**AVIS RELATIF À LA PROTECTION
CONTRE LES EVENTUELS EFFETS NOCIFS ET NUISANCES
PROVOQUÉS PAR LES RAYONNEMENTS NON IONISANTS
GÉNÉRÉS PAR DES ANTENNES ÉMETTRICES STATIONNAIRES**

Commune : OUPEYE - Exploitant : ORANGE

Référence exploitant : 250L1_8 / 30682L1_8 / 40682L1_8 / 50682L1_8

Rapport n° 3410 / 2025

Figure 1 : Vue en plan des lieux de séjour et des points de contrôle

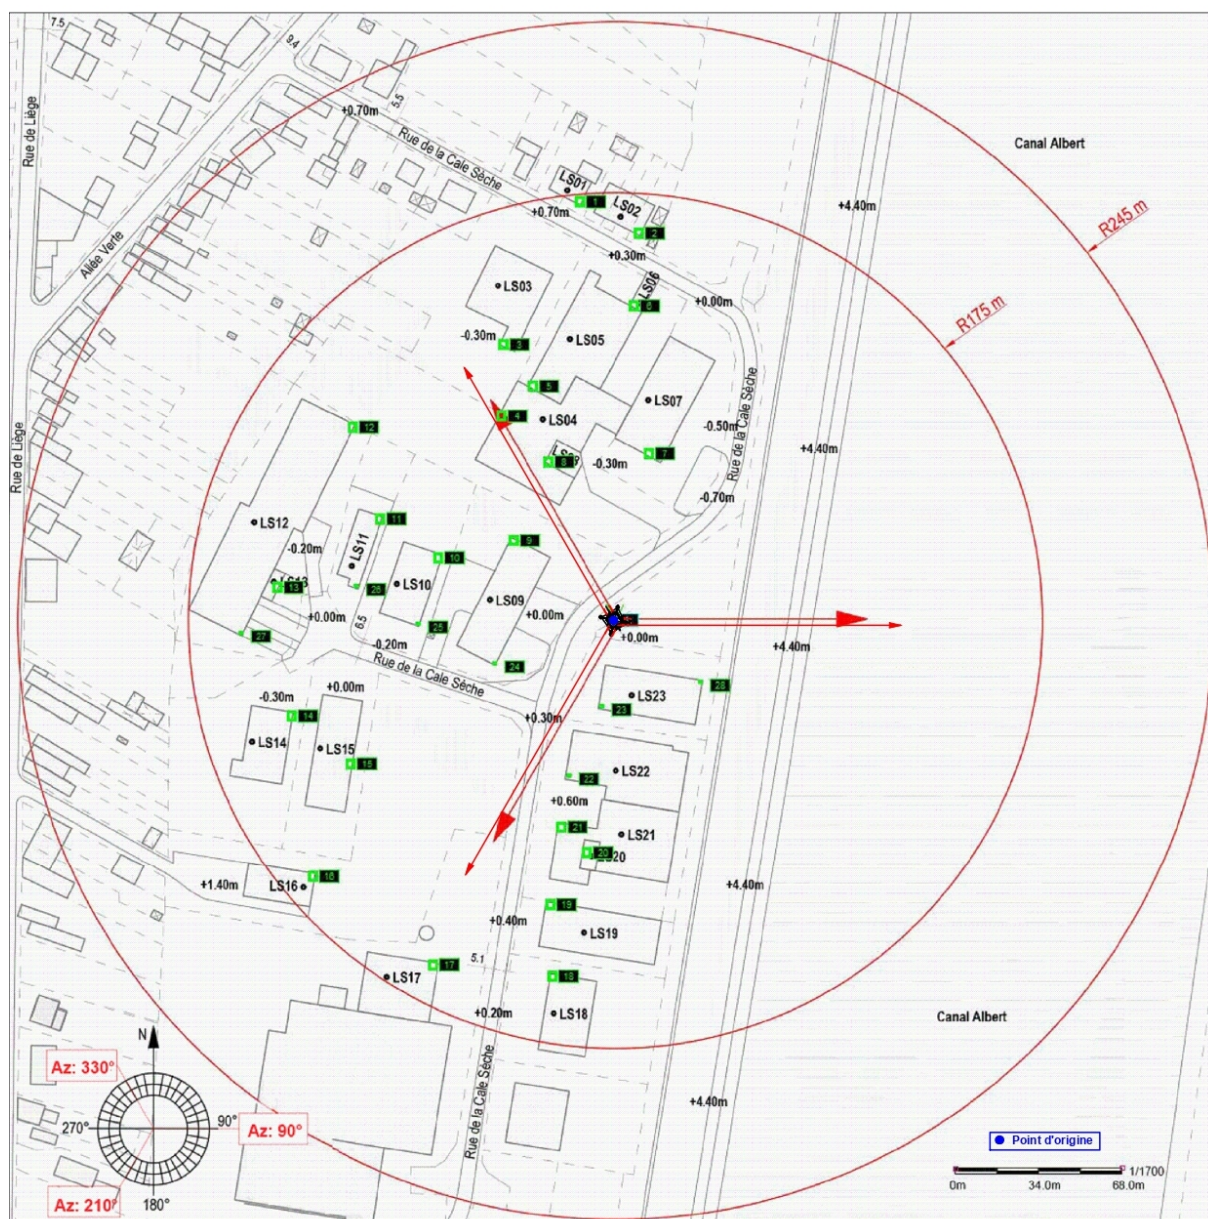
En ce qui concerne les antennes de l'installation mentionnées dans le tableau 1, la distance maximale à laquelle la limite pourrait être atteinte, à l'extérieur, est égale à 86,9 m. S'il n'y a pas de LS à une distance inférieure, les antennes respectent forcément la limite d'immission.

Dans le cas des LS situés à l'intérieur des bâtiments, une atténuation d'obstacle est prise en compte et il en résulte que la distance maximale à laquelle la limite pourrait être atteinte se réduit à 62,6 m.

Figure 2 : Vue en plan des installations d’antennes dans un rayon de 300 mètres autour de l’installation faisant l’objet de la demande d’avis

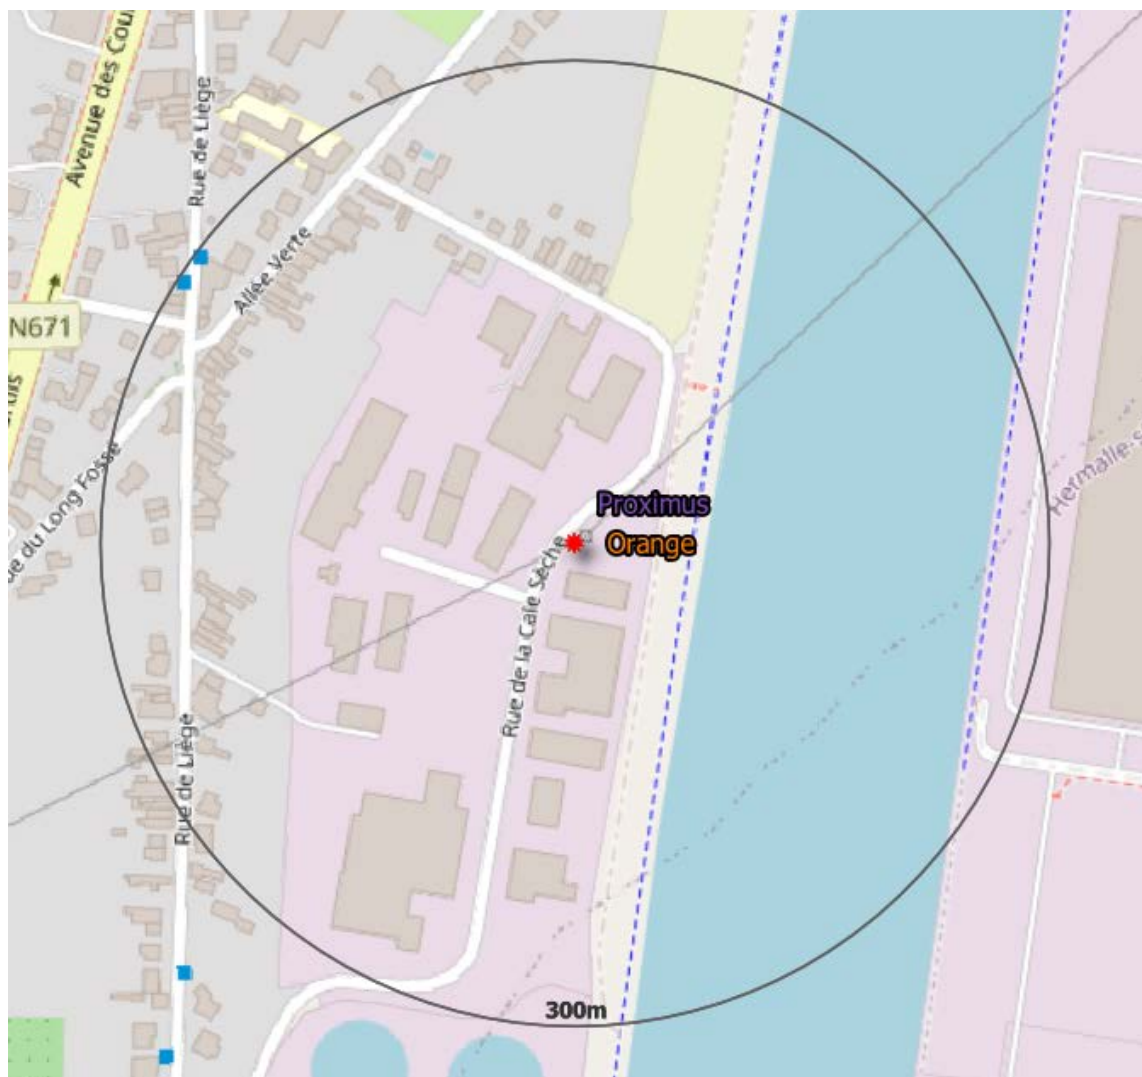
Compte tenu des considérations ci-dessus, il apparaît que l'intensité du rayonnement électromagnétique généré, dans les lieux de séjour situés dans un rayon de 300 mètres autour de l'installation référencée dans le paragraphe 2, par l'ensemble des antennes émettrices stationnaires de l'ensemble des exploitants du même site d'antennes émettrices stationnaires respecte la limite fixée à l'article 4, § 2 du décret.
